改善箇所説明図

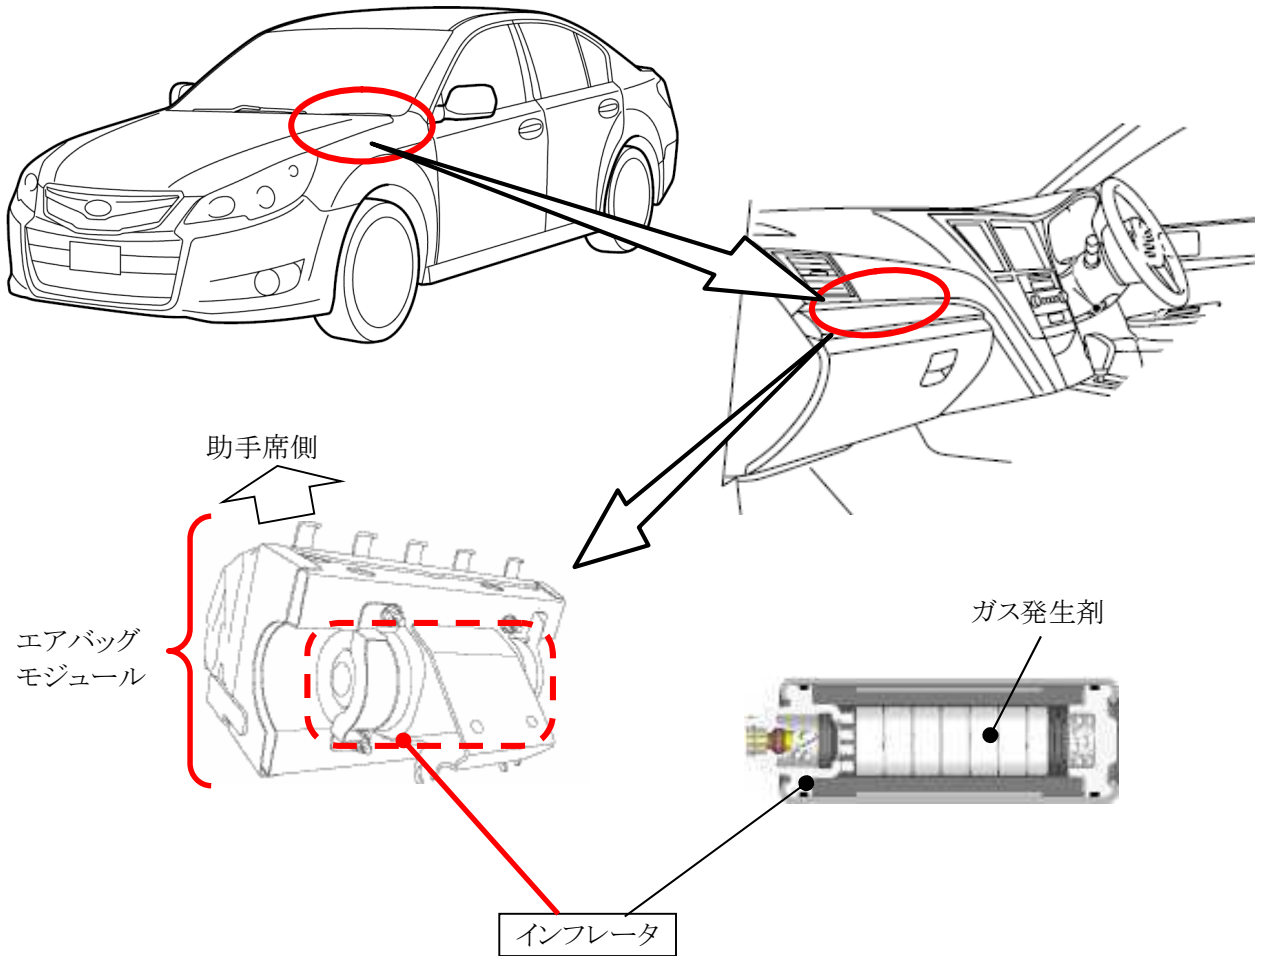
基準不適合発生箇所

助手席用エアバッグのインフレーター(膨張装置)において、ガス発生剤の吸湿防止が不適切なため、温度および湿度変化の繰り返しによりガス発生剤が劣化することがある。このため、エアバッグ展開時にインフレーター容器が破損するおそれがある。

改善内容

全車両、助手席用エアバッグインフレーターを対策品に交換する。

なお、部品が供給できない場合には、暫定措置として、助手席用エアバッグの機能を停止し、助手席サンバイザ部に当該エアバッグが作動しない旨の警告を表示する。

識別

エンジンルーム内の左ストラット取付け部の前方に黄色ペイントを3箇所塗布する。
